ПАСПОРТ ДОСТУПНОСТИ
объекта социальной инфраструктуры (ОСИ)
БУ ХМАО- ЮГРЫ «ЦЕНТР АДАПТИВНОГО СПОРТА»

АКТ ОБСЛЕДОВАНИЯ
объекта социальной инфраструктуры к паспорту доступности
БУ ХМАО- ЮГРЫ «ЦЕНТР АДАПТИВНОГО СПОРТА»

БУ «Центр адаптивного спорта Югры» г. Нижневартовск, ул. Мусы Джалиля, 1.

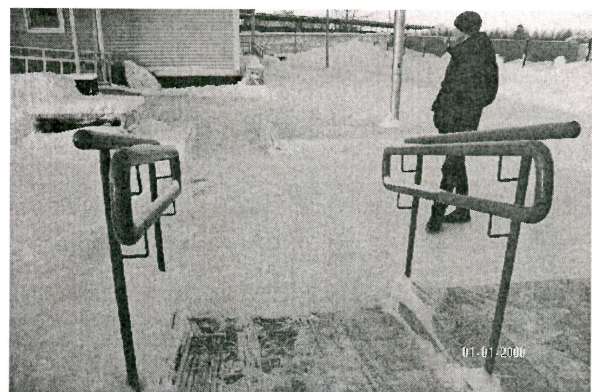
1.1	Вход (входы) на территорию.	есть	-	1,2	Нарушение действующих норм СП 59.13330.2016	К,С,О,Г	-На ближайшей остановкеобщественного транспорта отсутствует линия безопасностина расстоянии 420 мм. от края бордюра, отсутствие на остановке схемы движения к объекту дляМГН -Необходима контрастнаяпокраска опорных столбов калиточного проема;	Текущий ремонт. Индивидуальное решение с ТСР.

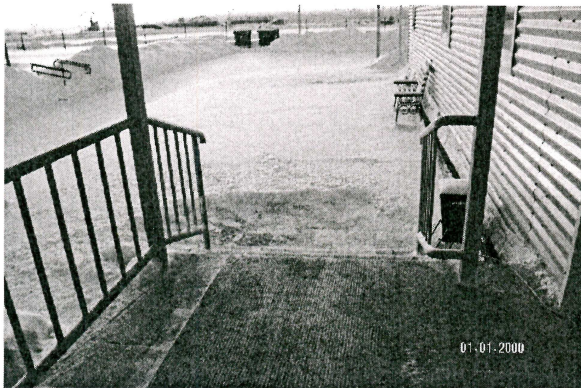
2.1	Лестница (наружная).	есть	-	8	Нарушение действующих норм СП 59.13330.2016	О,С	Наружные лестницы и пандусы оборудовать поручнями с учетом технических требований к опорным стационарным устройствам. - Установить тактильные указатели, расположенные на расстоянии 0,6 м перед маршем открытой лестницы. - На проступях краевых ступеней лестничных маршей должны быть нанесены одна или несколько полос, контрастных с поверхностью ступени, (например, желтого цвета), имеющие общую ширину в пределах 0,08-0,1 м. Расстояние между контрастной полосой и краем проступи - от 0,03 до 0,04 м. (СП59.13330.2016 п.5.1.12)	Наружные лестницы и пандусы оборудовать поручнями с учетом технических требований к опорным стационарным устройствам. - Установить тактильные указатели, расположенные на расстоянии 0,6 м перед маршем открытой лестницы. - На проступях краевых ступеней лестничных маршей должны быть нанесены одна или несколько полос, контрастных с поверхностью ступени, (например, желтого цвета), имеющие общую ширину в пределах 0,08-0,1 м. Расстояние между контрастной полосой и краем проступи - от 0,03 до 0,04 м. (СП59.13330.2016 п.5.1.12)	Текущий ремонт. Индивидуальное решение с ТСР.

2.2	Пандус (наружный).	есть	-	9-11	Нарушение действующих норм СП 59.13330.2016	К,О	Наружные пандусы оборудовать поручнями с учетом технических требований к опорным стационарным устройствам.	Наружные пандусы оборудовать поручнями с учетом технических требований к опорным стационарным устройствам.	Текущий ремонт. Индивидуальное решение с ТСР.

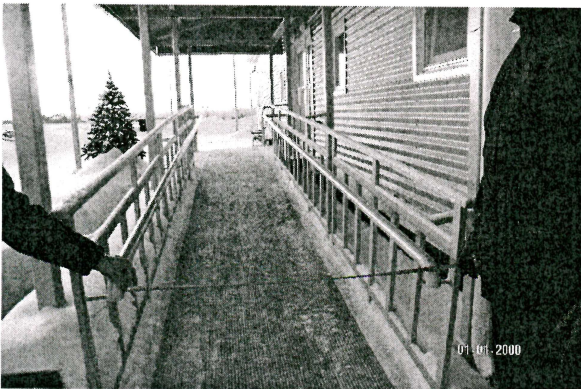
2.4	Дверь (входная).	есть	-	12	Нарушение действующих норм СП 59.13330.2016	К,С,О	К	<p>- Размещение тактильной таблички с нанесением информации о названии учреждения, режима работы, прочего, размером не 600х500 мм.;</p> <p>- Нижняя часть дверных полотен должна быть защищена противоударной полосой высотой не менее 0,3м. от уровня пола</p>  <p>- Установить радио- звуковой маяк для обеспечения доступа незрячему и слабовидящему человеку. Для слабовидящего создается контрастное «пят-но» к окружающей среде. Транслирующий звуковой сигнал маяка обеспечивает направление движения к входу незрячего человека. Информационное сообщение, активированное датчиком движения, дает уточняющую информацию о месте положения. (59.13330.2016</p>	-	Индивидуальное решение с ТСР

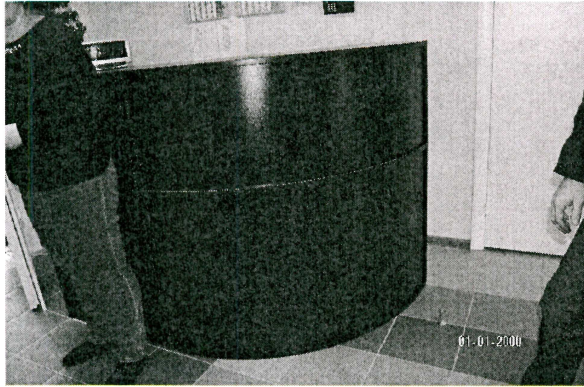
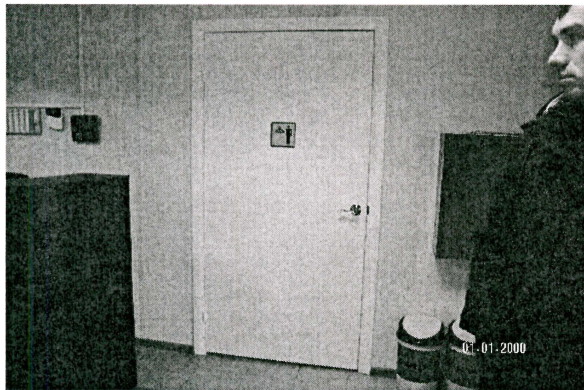
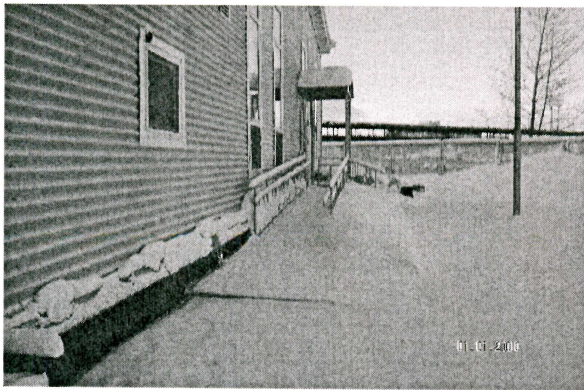
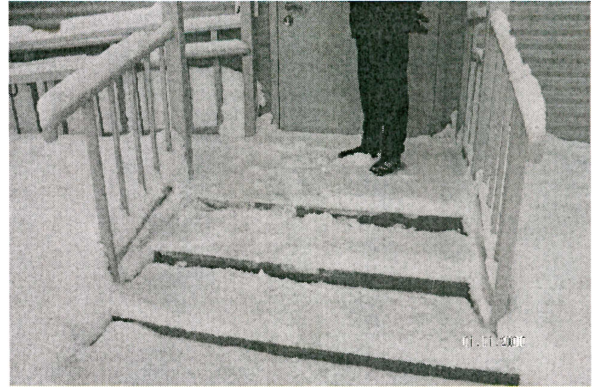
проступах краевых ступеней контрастную полосу имеющую общую ширину 0,08-0,1 м. (СП 59.13330.2016 п.5.1.12)	
Общие требования к зоне:		14-19	Отсутствует контрастная маркировка дверных проемов, информационные таблички и световые маяки. Стойка администратора не соответствует требованиям СП.	Все	Оборудовать в полном объеме предупредительной информацией о препятствии. Стойку администраторов привести в соответствие с СП 59.13330.2016			Индивидуальное решение с ТСР.

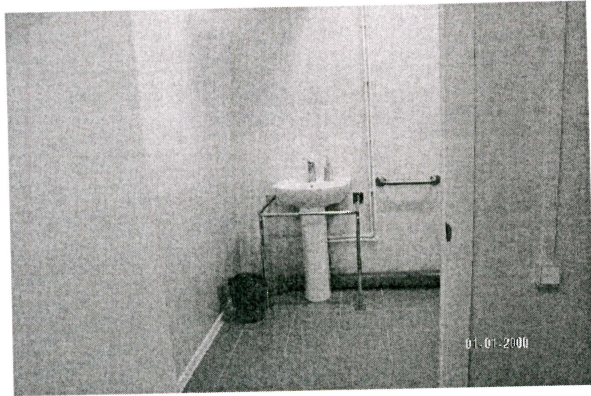
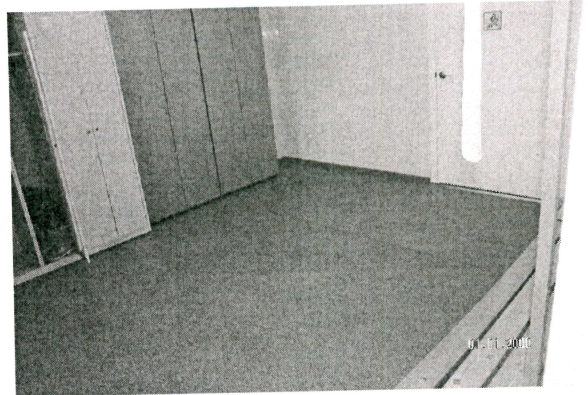
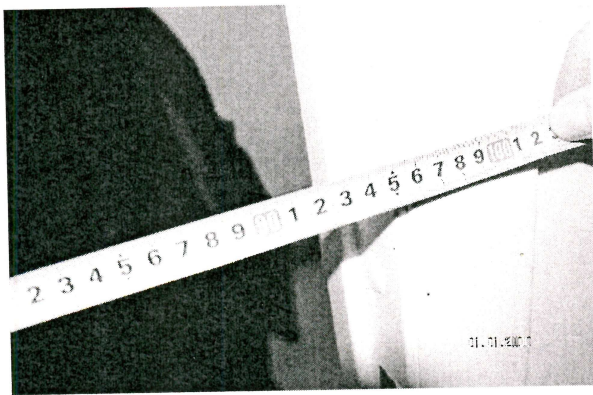
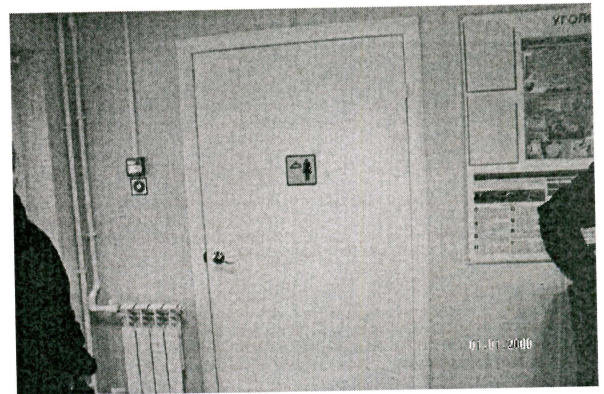
5.2	Бытовая комната (раздевалки).	есть		27-29	Нарушение действующих норм СП 59.13330.2016	К,О	<p>мнемосхема санузла, пиктограмма «ВХОД/ВЫХОД»</p> <p>-В помещениях раздевальных при спортивных сооружениях для занимающихся инвалидов следует предусматривать:</p> <ul style="list-style-type: none"> - места для хранения кресел-колясок; индивидуальные кабины из расчета по одной кабине на трех одновременно занимающихся инвалидов, пользующихся креслами-колясками; индивидуальные шкафы (не менее двух), в том числе для хранения костылей и протезов; - скамью длиной не менее 0,8 м, шириной не менее 0,7 м и высотой от пола 0,5 м к индивидуальному шкафу для инвалидов. Вокруг скамьи должно быть обеспечено свободное пространство для подъезда кресла-коляски. (СП 59.13330.2016 п.8.5.11) 	Индивидуальное решение с ТСР.
	Общие требования к зоне:			23-29	Нет полностью оборудованных помещений для всех категорий граждан.	Все	Оборудовать не менее одной универсальной ванной комнатой, туалетом, бытовой комнатой доступной для всех категорий граждан.	Текущий ремонт. Индивидуальное решение с ТСР.
